【関連質問への回答】
新規制基準適合性審査申請
自然現象等
<(2)津波：基準津波>
(No.51関連)

平成29年11月1日
東北電力株式会社

1. 本日の説明内容

第12回検討会における質問事項について説明。

検討した大すべり域・超大すべり域の位置

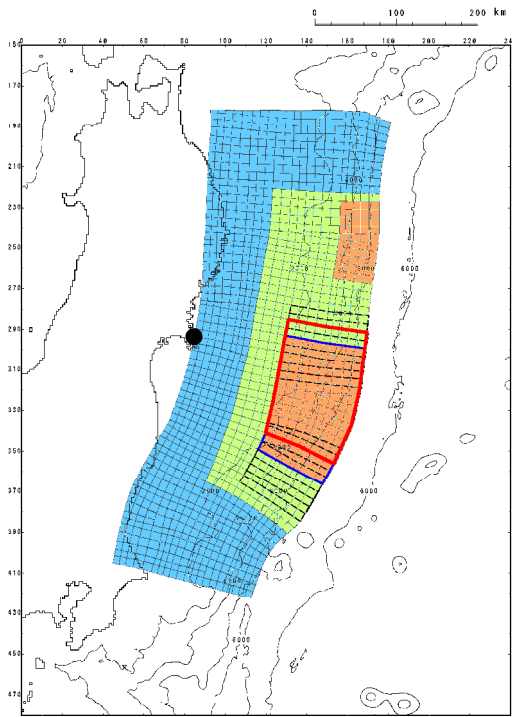
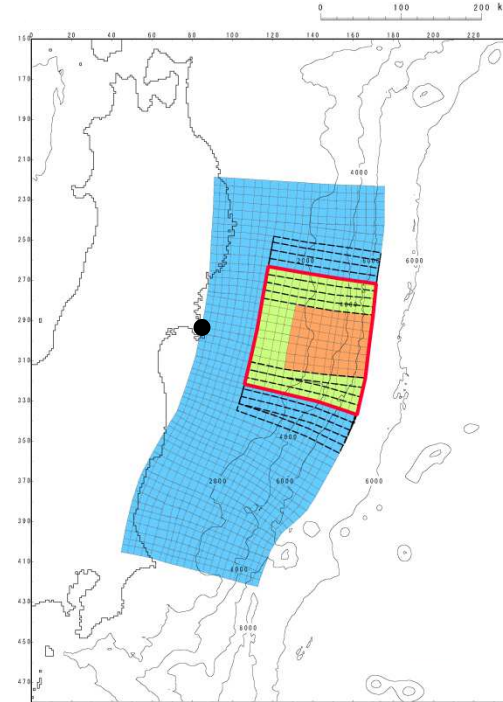
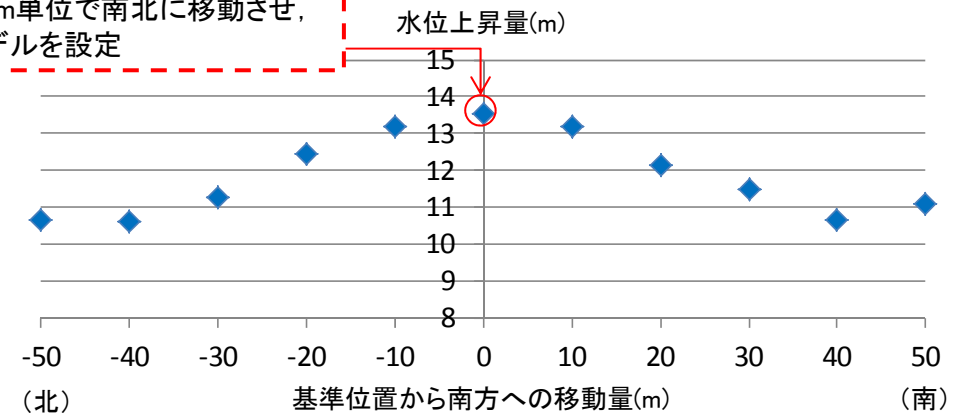
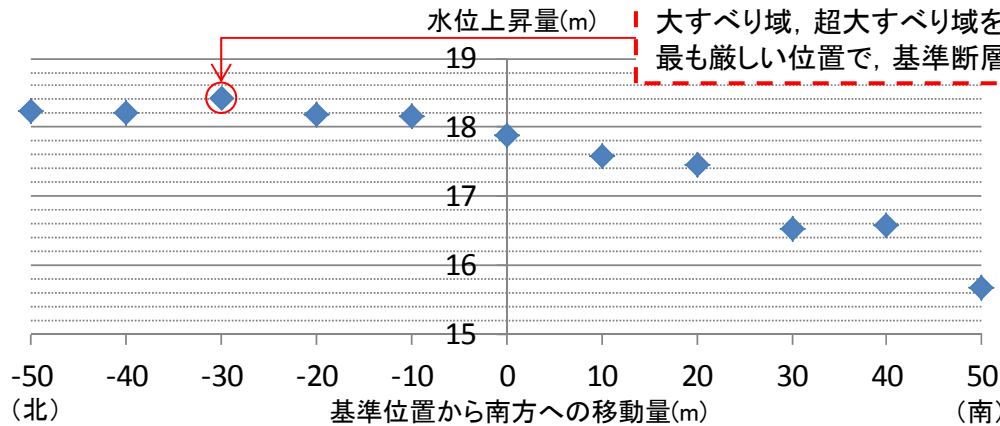
ご質問: 審査における主な指摘事項において、「最も厳しい位置となっていることを確認すること」とあるが、最も厳しいものであることをどのように確認したのか示すこと。

- 基準断層モデルの設定にあたり、次の「東北地方太平洋沖型の地震」が、3.11地震と同様の破壊形態で発生するとは限らないことを踏まえ、発電所の津波高さに与える影響が大きい宮城県沖の大すべり域(固着域)の破壊位置にゆらぎが存在する可能性を考慮して、大すべり域・超大すべり域の位置を検討した(南北約10km単位で移動させた検討を実施)。

位置	敷地前面 水位上昇量(m)
北へ約50km移動	18.23
北へ約40km移動	18.22
北へ約30km移動	18.42
北へ約20km移動	18.19
北へ約10km移動	18.15
基準位置	17.88
南へ約10km移動	17.57
南へ約20km移動	17.46
南へ約30km移動	16.53
南へ約40km移動	16.58
南へ約50km移動	15.66

位置	敷地前面 水位上昇量(m)
北へ約50km移動	10.63
北へ約40km移動	10.62
北へ約30km移動	11.25
北へ約20km移動	12.44
北へ約10km移動	13.19
基準位置	13.55
南へ約10km移動	13.20
南へ約20km移動	12.15
南へ約30km移動	11.48
南へ約40km移動	10.67
南へ約50km移動	11.07

位置、走向の不確かさの考慮方法

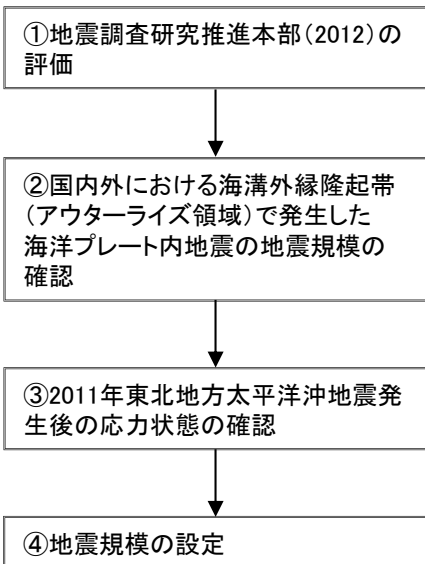
ご質問(再掲): 審査における主な指摘事項において、「最も厳しい位置となっていることを確認すること」とあるが、最も厳しいものであることをどのように確認したのか示すこと。

- 土木学会(2002)を参考として波源位置及び走向を変動させた概略パラメータスタディを実施し、各評価位置で水位上昇量及び水位下降量が最大となるケースについて、傾斜角及びすべり角を変動させた詳細パラメータスタディを実施した。
- 位置の変動範囲については、発電所に最も影響が大きい波源位置を評価するため、発電所の津波高さに与える影響が大きい範囲を対象に、10km単位で移動させた。
- 走向、傾斜角、すべり角の変動範囲については、土木学会(2002)を参考に設定*した。

【申請時】断層長さ(南北)の約10%(20km)で位置を移動

【審査コメントによる追加検討】断層長さ(南北)の約5%(10km)で、より詳細に位置を移動

走向の不確かさの考慮方法(概念)

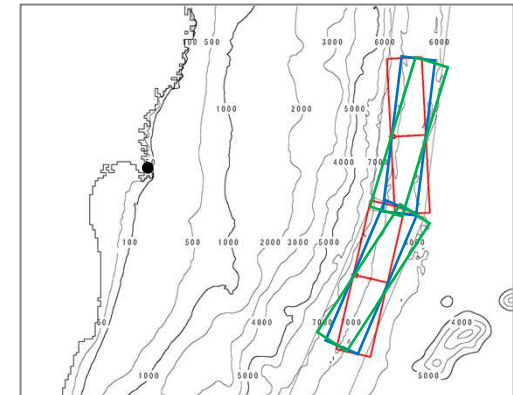
ご質問(再掲): 審査における主な指摘事項において、「最も厳しい位置となっていることを確認すること」とあるが、最も厳しいものであることをどのように確認したのか示すこと。

- 位置の変動範囲については、発電所に最も影響が大きい波源位置を評価するため、発電所の津波高さに与える影響が大きい範囲を対象に10km単位で移動させた(追加検討)。
- 走向の変動範囲については、土木学会(2002)を参考に設定した。なお、日本海溝が北緯約38°を境に地下構造が変化する(Tsuru et al.(2002)) ことを踏まえ、北緯約38°を跨ぐ津波波源については、科学的想像力を発揮して、発電所に与える影響が大きくなるように南北2枚の断層として考慮した。

【申請時】断層長さ(南北)の約10%(20km)で位置を移動

【審査コメントによる追加検討】断層長さ(南北)の約5%(10km)で、より詳細に位置を移動

背景: 中央防災会議(2005)の断層モデル
黒線: 見直し後のモデル(Mw8.5)

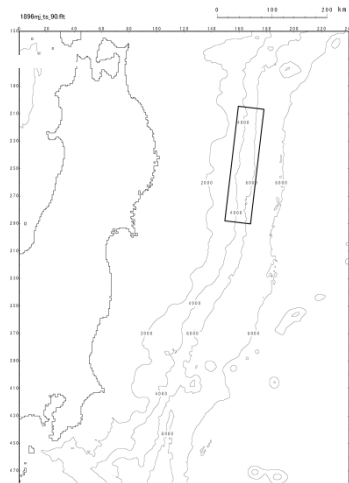
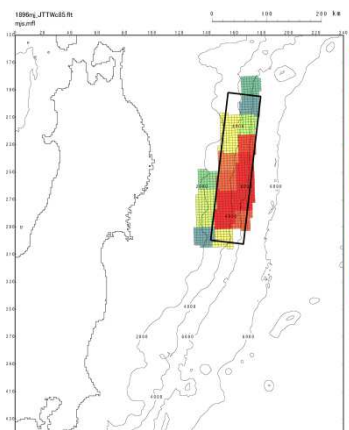
ご質問:「津波地震」の地震規模(Mw)を申請時の8.3から8.5に見直したことが津波評価にどの程度影響するのか定量的に明示すること。

- 1896年明治三陸地震津波の再現モデル(Mw8.28)を基本として、基準断層モデル(Mw8.30)を設定した。

- 保守性を確保する観点から、中央防災会議(2005)等を参考として、地震規模をMw8.5に見直した。

敷地前面における最大水位上昇量の比較

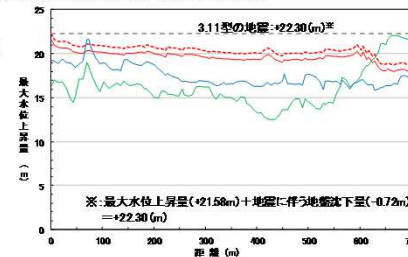
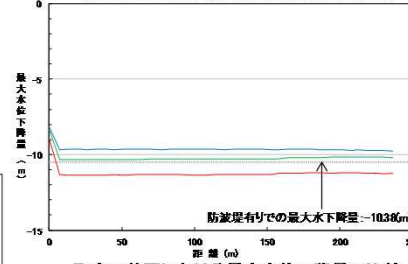
ご質問: 最大水位上昇量は、港湾内の防波堤などの構造物によって変化していると思われる。これら構造物は考えている津波(地震)によって損傷を受けることはないのか。

- 防波堤の有無による基準津波の評価への影響については、以下のとおり確認している。
- なお、港湾内の構造物が地震によって損傷を受けることを想定し、耐津波設計(今後説明予定)においては、設計の基本となる入力津波の算定の際に、防波堤の損傷を考慮した地形モデルによる数値シミュレーションを説明する予定。

- ・ 防波堤の有無が津波水位に与える影響を把握するため、「3.11型の地震」、「津波地震」及び「海洋プレート内地震」の敷地前面最大ケース、2号取水口前面最大ケースを対象に、防波堤無しの場合にて津波計算を実施した。
- ・ 水位上昇側については、いずれの地震においても、防波堤有りの水位が防波堤無しの水位を上回っており、防波堤の有無が各津波の評価に及ぼす影響は無いことを確認した(説明資料 p.28の水位比較図から変更なし)。
- ・ 水位下降側については、防波堤無しの水位が防波堤有りの水位を下回る(説明資料 p.29の水位比較図から変更ありが、「3.11型の地震」が決定ケースであることに変更は無いことを確認した)。

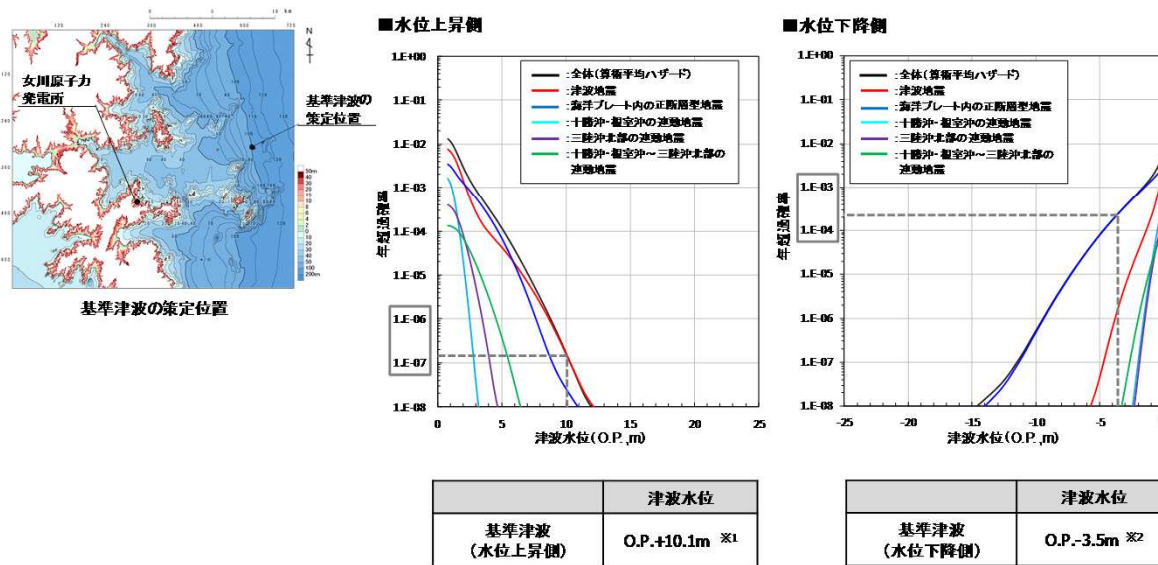
ご質問: 津波ハザード曲線はどのような考えから導かれたのか(確率論的津波リスク評価の考え方)、またその意味するところは何かなどをもう少し分かりやすく説明いただきたい。特に横軸の津波水位は中央値を示すものであり、その値を超える確率があることなどをよく説明していただきたい。

- 基準津波の年超過確率は、水位上昇側で 10^{-6} ~ 10^{-7} 程度、水位下降側で 10^{-3} ~ 10^{-4} 程度である。

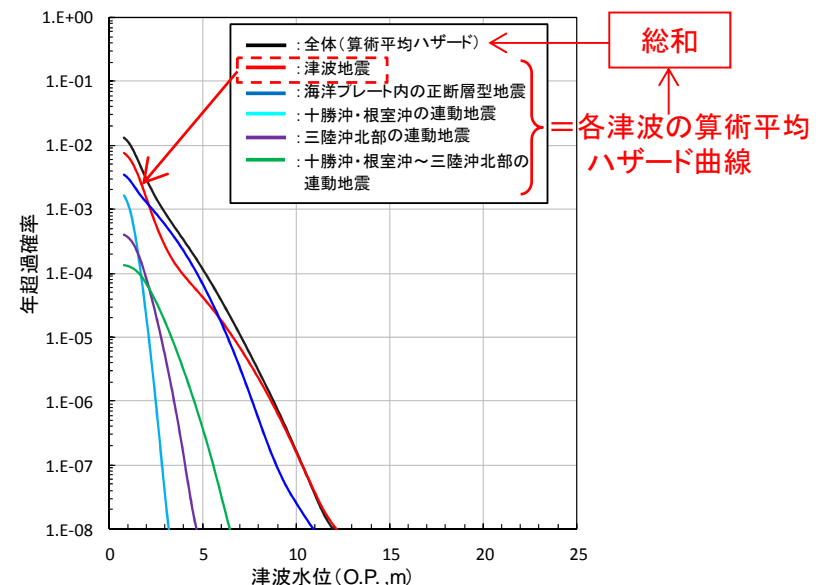
ご質問(続き): 基準津波の策定は、確定論的に行われること、ただし津波波源特性(地震の破壊開始点や破壊伝播速度など)や計算誤差は、“不確かさ”として考慮されることなどもはっきり分かるように示すこと。

ご質問(続き):
津波ハザード曲線に、“全体(算術平均ハザード)”との凡例があるが、文字通り解釈すれば、津波地震など各津波のハザード曲線の算術平均を“全体”として示しているように誤解する。意味するところは、各タイプの地震による津波の算術平均ハザード曲線を求め、それらの総和を、“基準津波”のハザード曲線とするのではないか。

⇒ご指摘のとおり、基準津波の策定は、確定論的に検討したものである。また、不確かさの考慮については第1章参照。

⇒ご指摘のとおり。各タイプの津波の算術平均ハザード曲線の総和が“基準津波の津波ハザード曲線”である。
